AVISO DE PRODUCTOS: MOSQUETONES CON CIERRE AUTOMÁTICO

20 de enero de 2014

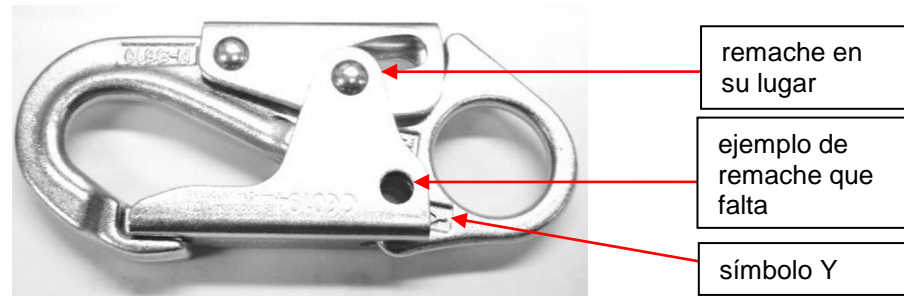
Capital Safety está consciente de un problema de ensamblaje de los mosquetones con cierre automático que un proveedor fabricó. Estos mosquetones son componentes que se usan ampliamente con los productos de protección contra caídas. El problema está relacionado con remaches que faltan o que se instalaron incorrectamente (consulte la fotografía más adelante). El símbolo del fabricante es una "Y" estampada como se muestra en la fotografía.

La imagen anterior es un modelo representativo del mosquetón con cierre automático: esto también afecta a otros modelos.

Capital Safety ha comprobado que el proveedor implementó un programa apropiado de acciones correctivas. La notificación del proveedor (anterior) incluye una demostración en vídeo integrada del proceso revisado.

Figura 1: El remache suelto podría sobresalir del mosquetón.

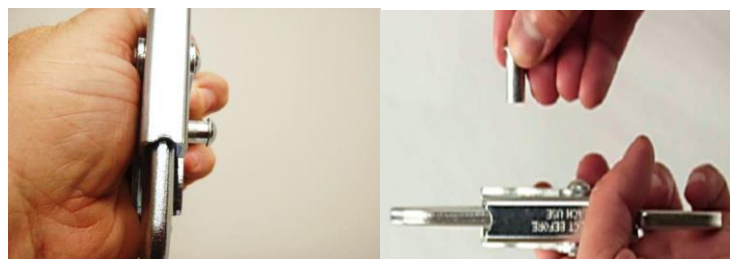
Necesitamos recordarles a los usuarios que lleven a cabo una previa inspección de todos los equipos de seguridad contra caídas antes de usarlos, de acuerdo con las instrucciones de los manuales del usuario. Si se identifica la falta de un remache o que se ha instalado incorrectamente en un mosquetón con cierre automático en un producto de Capital Safety, debe retirarse el producto del servicio y devolverlo por medio de la distribución a Capital Safety para reemplazarlo bajo garantía. (Consulte las figuras 1 & 2 a continuación).

Figura 2: El remache suelto se puede separar del mosquetón.
